Samenvatting inspraak- en overlegreacties voorontwerp bestemmingsplan N331 Hasselt

Deze nota bij het bestemmingsplan 'N 331 Hasselt' bestaat uit een samenvatting van de inspraak- en overlegreacties met daarbij de gemeentelijke beantwoording.

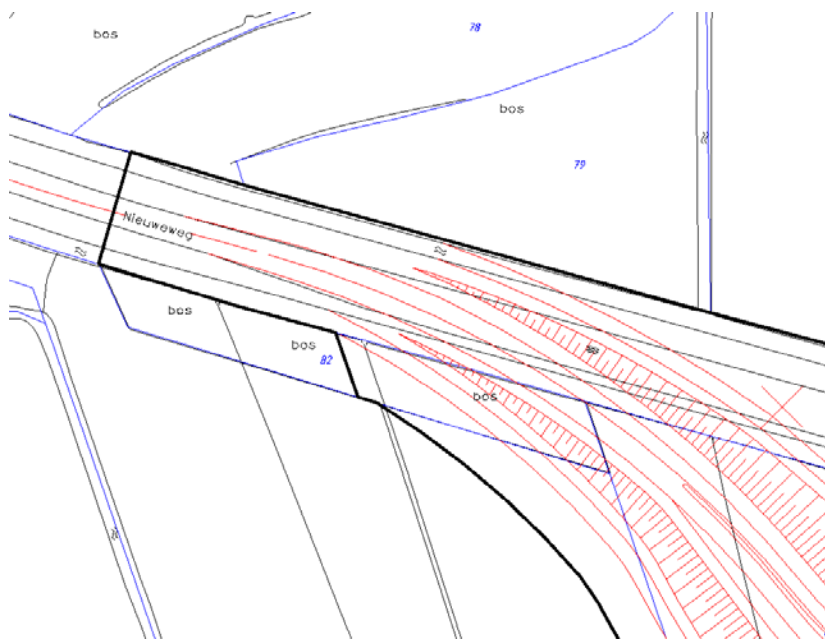
- d. In het voorontwerp is aangegeven dat de bosjes langs de westzijde van de N759 worden verwijderd. Gezien het feit dat deze bosjes het zicht op ons achtererf belemmeren, willen wij dat deze bosjes blijven behouden.

- d. Het westelijk gedeelte van de bosschages valt buiten de planontwikkeling. Daarom wordt dat deel uit het plangebied gehaald van het ontwerp bestemmingsplan. Op de volgende afbeelding is de nieuwe begrenzing weergegeven, hierdoor valt het te behouden deel van de bosschage buiten het plangebied. De verbeelding wordt hierop aangepast.
